# SERVICE-INFO

## Zmena vodiacich kladiek niektorých napínacích ramien pre pohon prídavných agregátov

Stav 03.2010  
**INA 0055**

**Obrázok 1:** Detailný pohľad na vodiace kladky v doterajšom vyhotovení (vľavo) a v novom vyhotovení (vpravo)

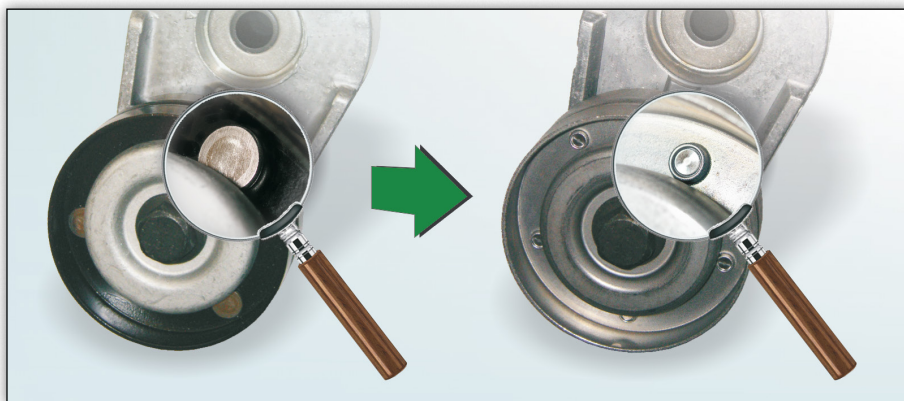
Rozdiely sú, ako je znázornené na obrázku 1, jednak v potiahnutí (skôr čiernej teraz kovovo lesklej) a takisto v spojení oboch polovic vodiacej kladky (skôr nitované, teraz spojené metódou TOX).

V prechodovej fáze môže dôjsť ku zmiešaným stavom z hľadiska oboch vyhotovení. Obe verzie zodpovedajú technickým požiadavkám a možno ich bez obmedzenia používať pre vozidlá uvedené v mediálnom katalógu.
